## 前 言

## 江西宏源矿业有限公司龙岩建筑石料场 露天开采工程安全设施（变更）验收评价 现场整改意见的回复

建设项目安全设施竣工验收意见书

**江西宏源矿业有限公司**  
**龙岩建筑石料场露天开采工程安全设施（变更）竣工验收**  
**存在问题整改情况复查意见**

6、整改前照片：

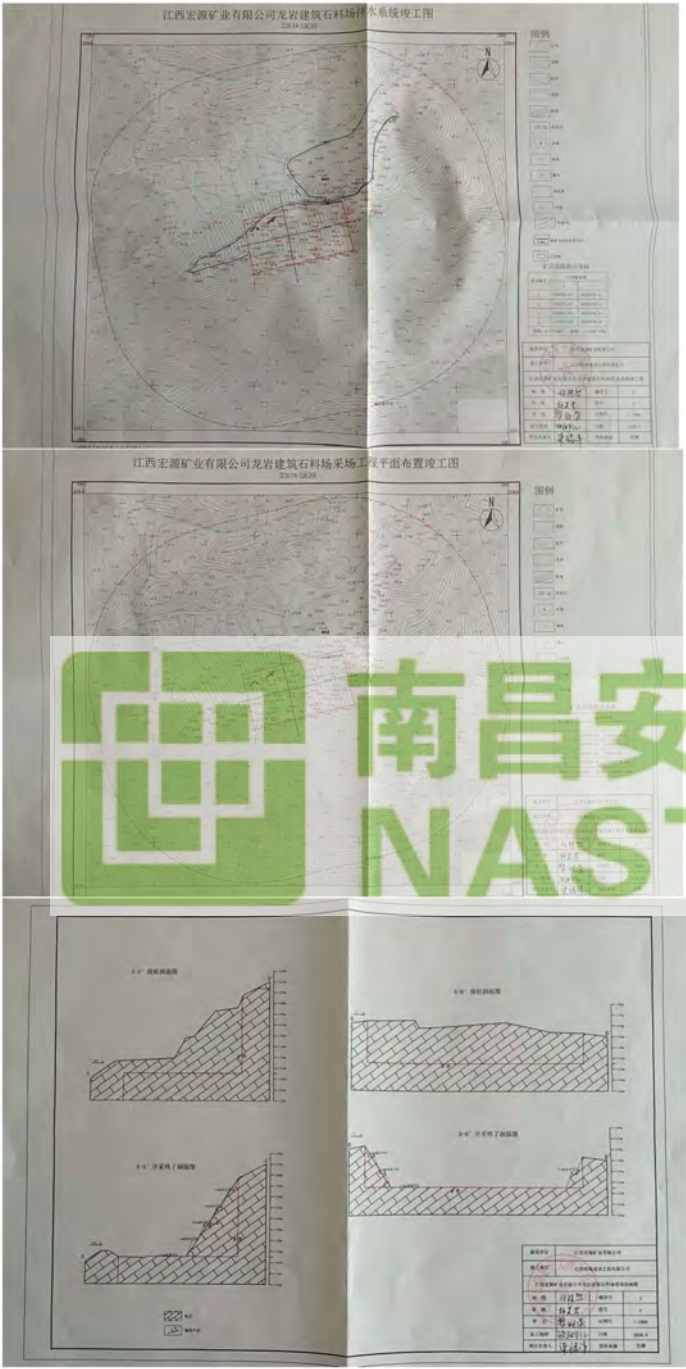
| 安全设施状态 | 运行状况：<br>目前主要及辅助生产系统运行正常，安全设备设施运行正常。<br>存在的问题及建议：<br>1、界外截水沟不完善、运输道路排水沟不贯通。<br>2、采场部分边坡存在浮石。<br>3、配电房防火门内开不合理。<br>4、上山运输道路、卸矿口的安全车挡高度不足。<br>5、采场、配电房安全标志牌不全，采场局部标志牌摆放位置不合理。<br>6、矿山装载运输设备灭火器配备不足。<br>7、补充完善竣工验收图纸。                                                                                                                       |         |          |

回复：矿山装载运输设备每台均配备了2个灭火器。

7、整改后照片：

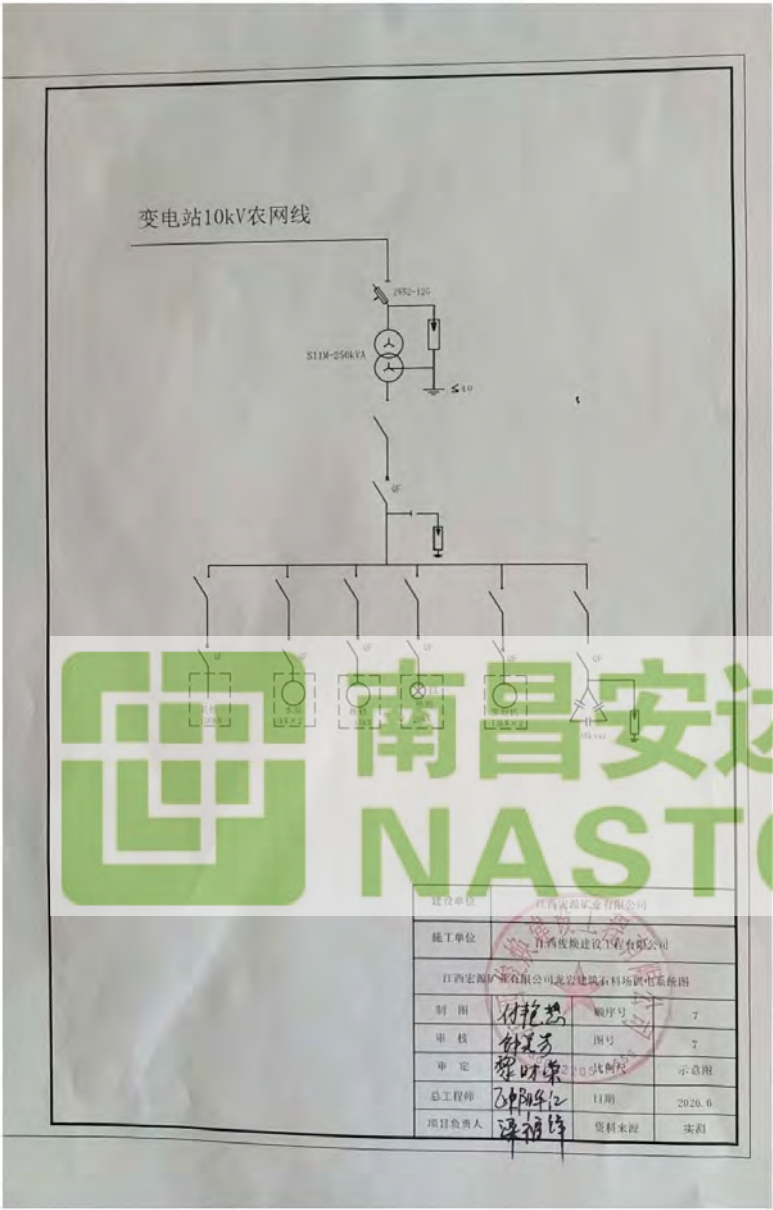
7、补充完善竣工验收图纸；

回复：已补充完善。
